(Components - modification)
(Modifiche dei componenti)

- ref. nr. FRD178 - no-frost electronic module -rev. 001
- ref nr. FRD178 - scheda elettronica no-frost varie - rev. 001

no-frost series electronic module modify - modifica del modulo elettronico per la serie no-frost

- ref. nr. FRD178 - no-frost electronic module -rev. 002
- ref nr. FRD178 - scheda elettronica no-frost varie - rev. 002

electronic module view
Vista della scheda elettronica

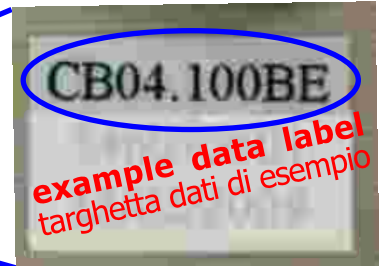
Production improvement: / Miglioramento della produzione: ref. ct 23/2010 - (44/2010)*
firmware improvement (defrosting phase improvement) miglioramento del firmware (miglioramento dello sbrinamento)

modified version is shown on the label applied the module: label could be located in different places from the one shown below depending on the module part number:

To identify the firmware release of the module search for the label and check the firmware code at the upper line: see details on the example module following shown:

651017729	546056600	MODEL F DISPL-MERLON	- 546056601	CB02.203
651017731	546056800	MODEL F DISPL-MERLON	- 546056801	CB02.404
651017806	546067200	MODEL F DISPL-MERLON	- 546067201	CB02.603
651018038	546095300	MODEL F NF-ECO 2V	- 546095301	CB09.004(*)
651018033	546094700	MODEL F NO-FROST ECO	- 546094701	CB09.104
651053054	546114500	MODEL F ECO	- 546114501	CB09.902
651056150	546123000	MODEL F DISPL-DIGIT	- 546123001	CB11.203(55/2010)
651056153	546123300	MODEL F TOUCH-CONTR	- 546123301	CB11.502
651017578	546036800	MODEL F 2 PT	- 546036802	FRDAMP.106
651017647	546046400	MODEL F PT	- 546046401	FRDAMP.206

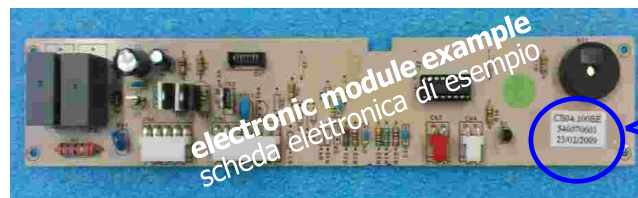
no-frost series electronic module modify - modifica del modulo elettronico per la serie no-frost

software improvement (defrosting phase improvement) miglioramento del software (miglioramento dello sbrinamento)

from serial number: see details below - dal numero seriale: vedere dettagli più in basso

spare part	part nr	description	supplier	software id.	ct. ref.	from week/ serial number
651017729	546056600	MODEL F DISPL-MERLON CRU-ESAG H60 GO 2110	- 546056601	CB02.204	(77/2010 a.r.)	s/n 2010/xx (2010.xx.00.000)
651017731	546056800	MODEL F DISPL-MERLON 230V 50-60HZ CR U-70-	546056801	CB02.404	(59/2010 a.r.)	s/n 2010/40 (2010.40.00.000)
651017806	546067200	MODEL F DISPL-MERLON 220-240V 50HZ C RUS--	546067201	CB02.604	(77/2010 a.r.)	s/n 2010/xx (2010.xx.00.000)
651018038	546095300	MODEL F NF-ECO 2V 230V 50-60HZ 5LEDS -1PU	- 546095301	CB09.004	(44/2010 a.r.)	s/n 2010/22 (2010.22.00.000)
651018033	546094700	MODEL F NO-FROST ECO 230V 50-60HZ 5L EDS-	- 546094701	CB09.104	(23/2010 p.f.)	s/n 2010/22 (2010.22.00.000)
651053054	546114500	MODEL F ECO 230V 50-60HZ 5LEDS-1PULS GDX	- 546114501	CB09.903	(77/2010 a.r.)	s/n 2010/xx (2010.xx.00.000)
651056150	546123000	MODEL F DISPL-DIGIT 230V 50-60HZ ASK O GO	- 546123001	CB11.203	(55/2010 a.r.)	s/n 2010/40 (2010.40.00.000)
